福島第一原子力発電所 特定原子力施設に係る実施計画変更比較表（第Ⅱ章 2.35 サブドレン他水処理施設）

変 更 前	変 更 後	変 更 理 由
<p>2.35 サブドレン他水処理施設</p> <p>2.35.1 基本設計</p> <p>(中略)</p> <p>2.35.1.5 主要な機器</p> <p>2.35.1.5.1 サブドレン集水設備</p> <p>サブドレン集水設備は、揚水ポンプ、中継タンク、中継タンク移送ポンプ、集水タンク及び移送配管で構成する。汲み上げた地下水は集水タンクに集水する。また、共通設備として、運転監視を行う監視・制御装置、電源を供給する電源設備等で構成する。</p> <p>(中略)</p> <p>2.35.1.5.2 サブドレン他浄化設備</p> <p>サブドレン他浄化設備は、集水タンク移送ポンプ、処理装置供給タンク、サブドレン他浄化装置、サンプルタンクで構成する。</p> <p>(中略)</p> <p>2.35.1.5.4 地下水ドレン集水設備</p> <p>地下水ドレン集水設備は、地下水ドレンポンプ揚水ポンプ、地下水ドレン中継タンク、地下水ドレン中継タンク移送ポンプ、地下水ドレン前処理装置及び移送配管で構成する。地下水ドレン集水設備により汲み上げた地下水は集水タンクまたはタービン建屋へ移送する。</p> <p>(中略)</p> <p>2.35.1.6 自然災害対策等</p> <p>(1) 津波</p> <p>放射性物質を蓄積するサブドレン他浄化装置およびサンプルタンクは、アウトライズ津波が到達しないと考えられる T.P. 33.5m 盤に設置する。</p> <p>(中略)</p>	<p>2.35 サブドレン他水処理施設</p> <p>2.35.1 基本設計</p> <p>(中略)</p> <p>2.35.1.5 主要な機器</p> <p>2.35.1.5.1 サブドレン集水設備</p> <p>サブドレン集水設備は、揚水ポンプ、中継タンク、中継タンク移送ポンプ、集水タンク及び移送配管で構成する。汲み上げた地下水は集水タンクに集水する。<u>また、集水タンクの高台設置に伴い、サブドレン集水設備は、上記構成に受けタンク、受けタンク移送ポンプ、高台集水タンク及び移送配管を追加して高台集水タンクに集水する。なお</u>、共通設備として、運転監視を行う監視・制御装置、電源を供給する電源設備等で構成する。</p> <p>(中略)</p> <p>2.35.1.5.2 サブドレン他浄化設備</p> <p>サブドレン他浄化設備は、集水タンク移送ポンプ、処理装置供給タンク、サブドレン他浄化装置、サンプルタンクで構成する。<u>また、集水タンクの高台設置に伴い、サブドレン他浄化設備は、上記構成に高台集水タンク払出ポンプを追加する。</u></p>

図-5 配管概略図 (1/6)

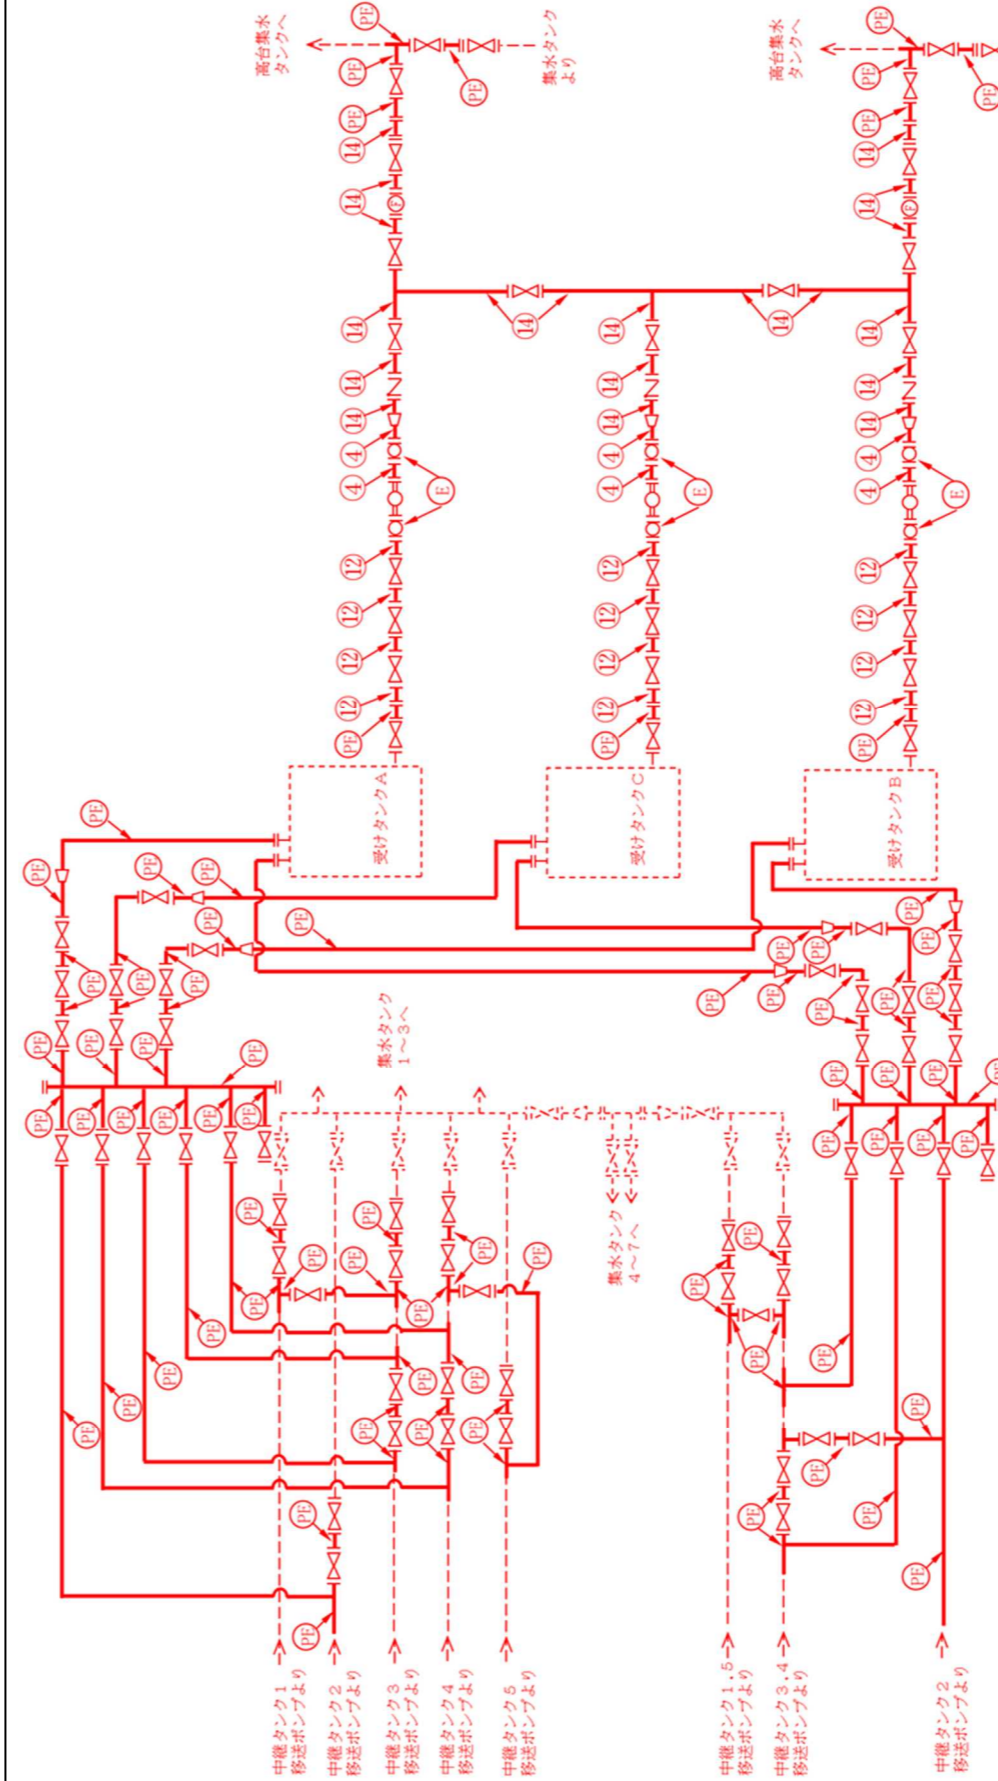
集水タンクの高台設置に伴う配管概略図への記載追加及び附番号の変更

図-5 配管概略図 (4/6)

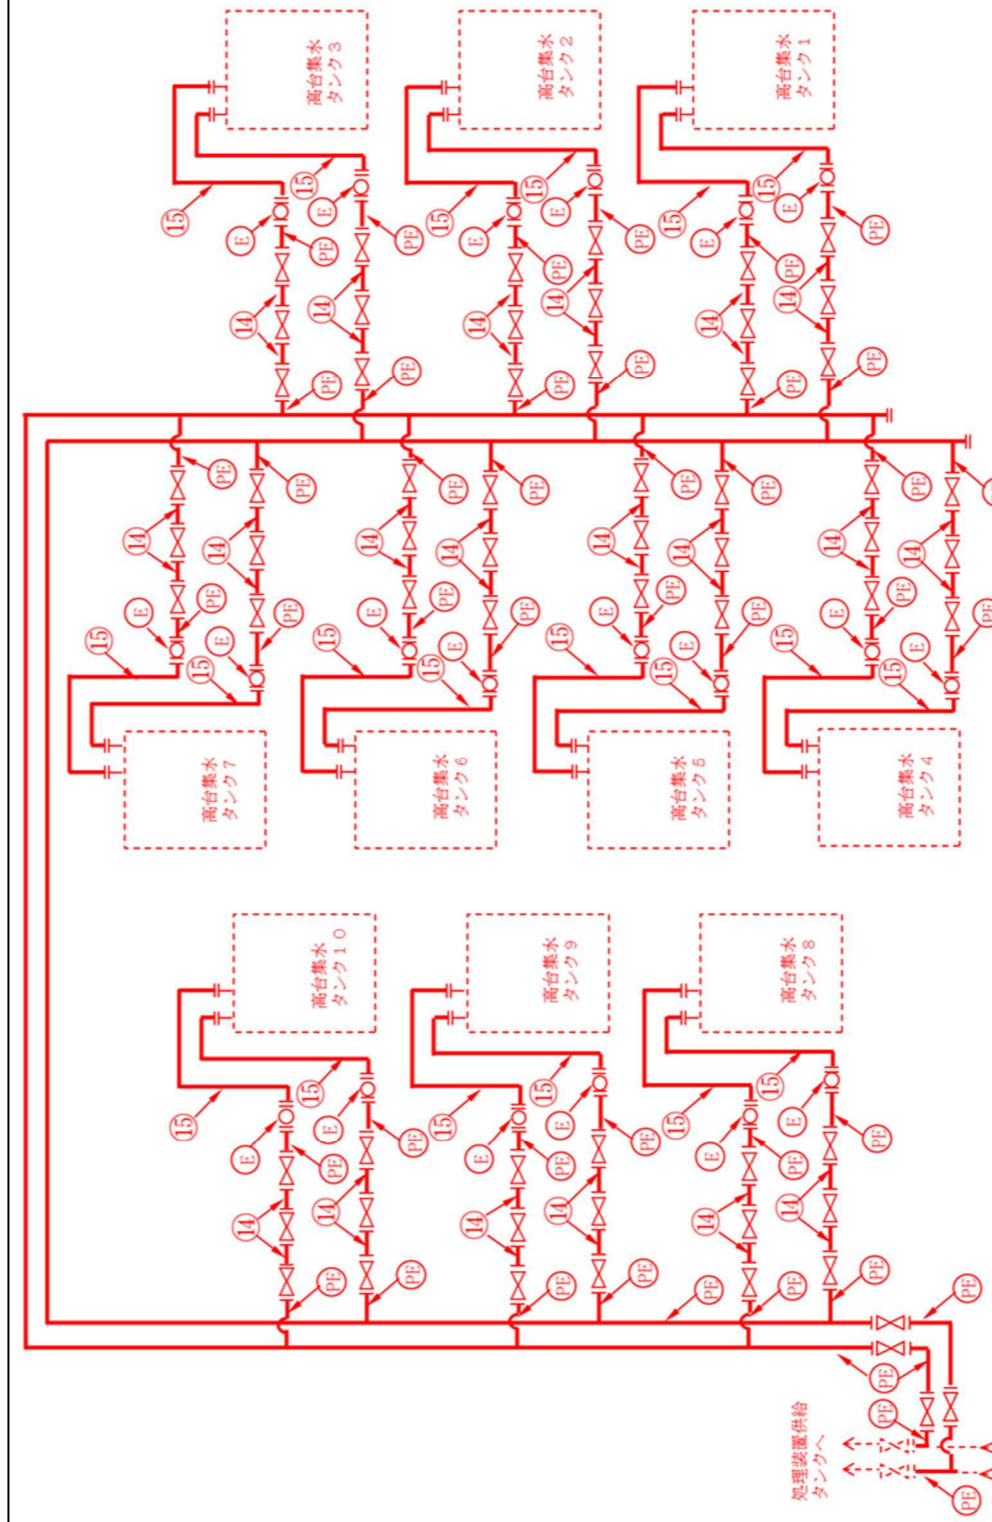
集水タンクの高台設置に伴う配管概略図への記載追加及び附番番号の変更

図-5 配管概略図 (5/6)

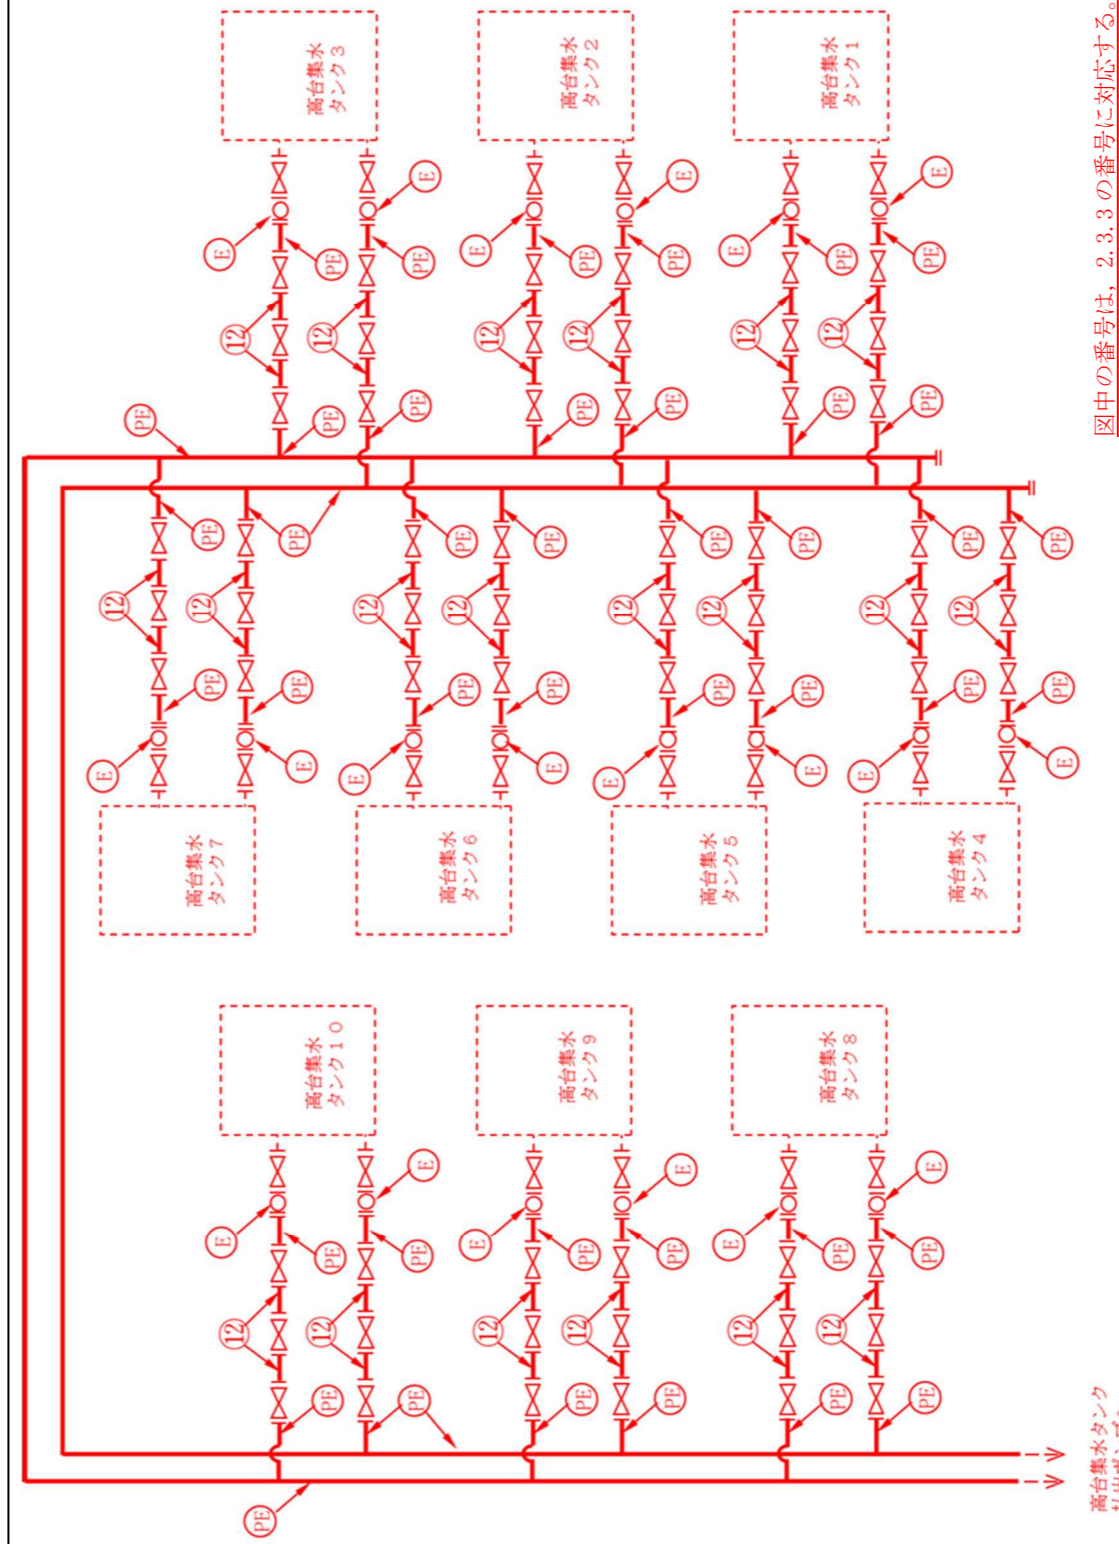
集水タンクの高台設置に伴う配管概略図への記載追加及び附番番号の変更

図-2 配管概略図 (6/7)

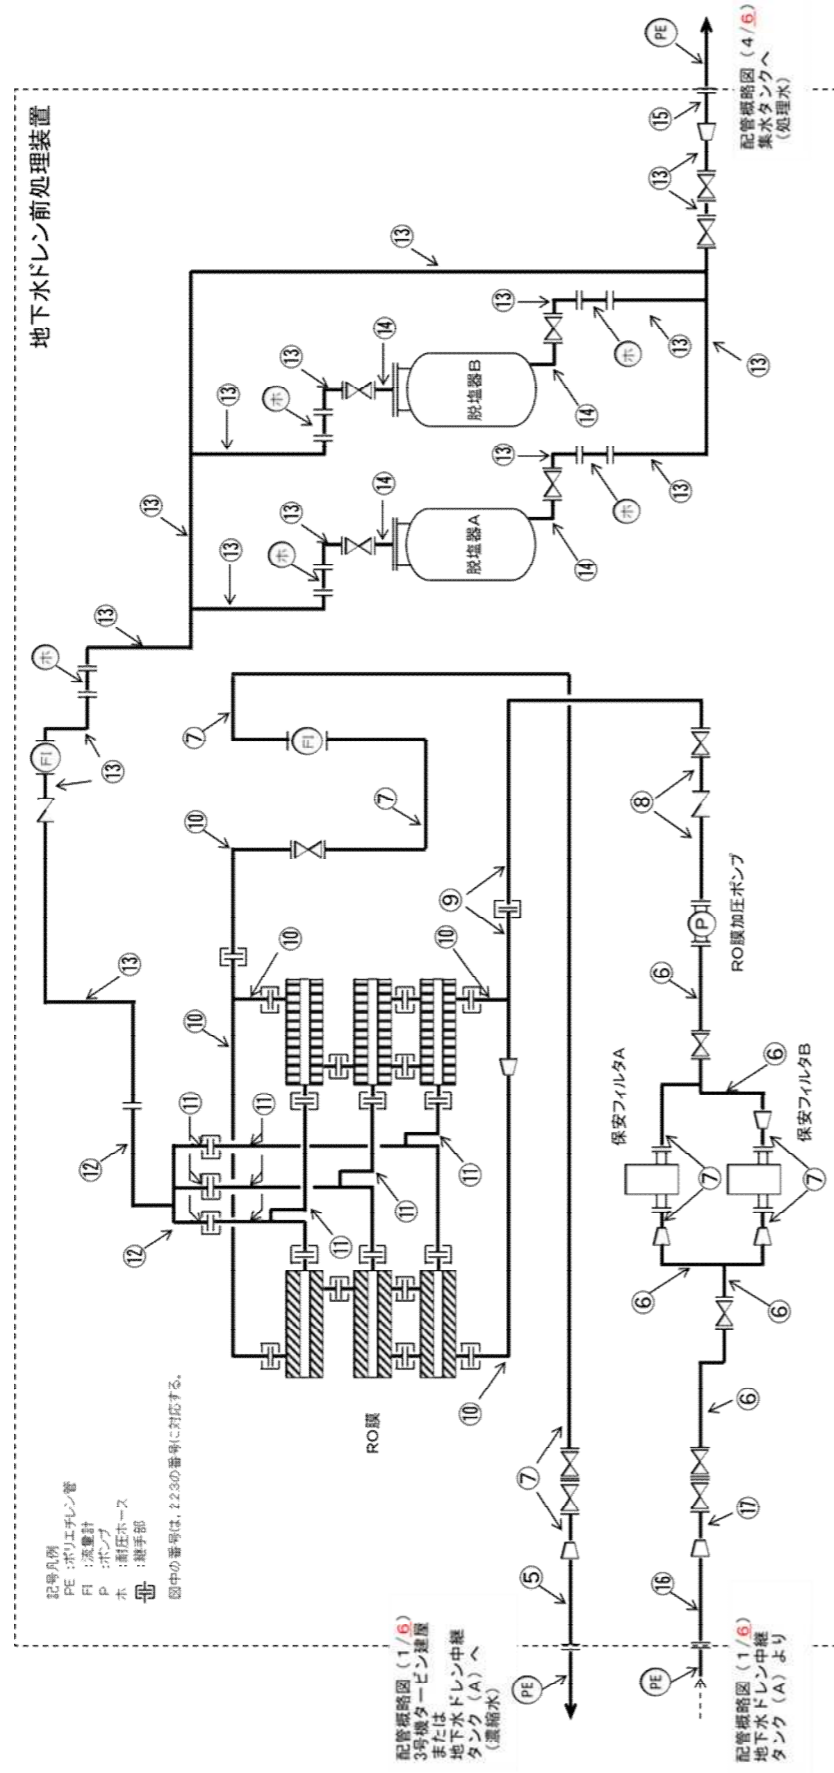
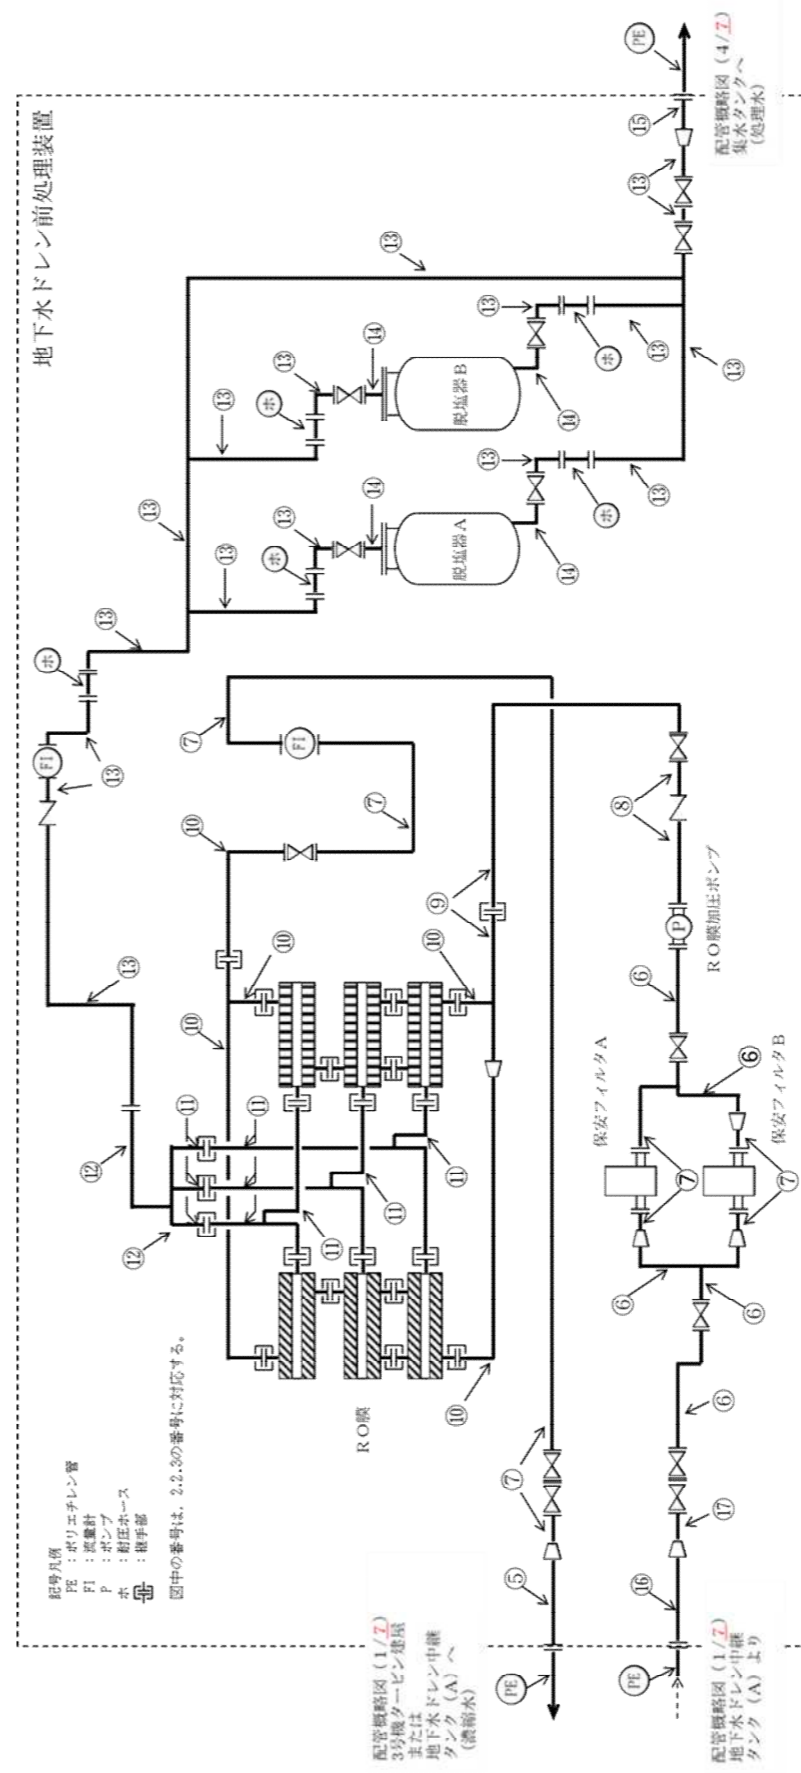
集水タンクの高台設置に伴う  
配管概略図の附番番号の変更
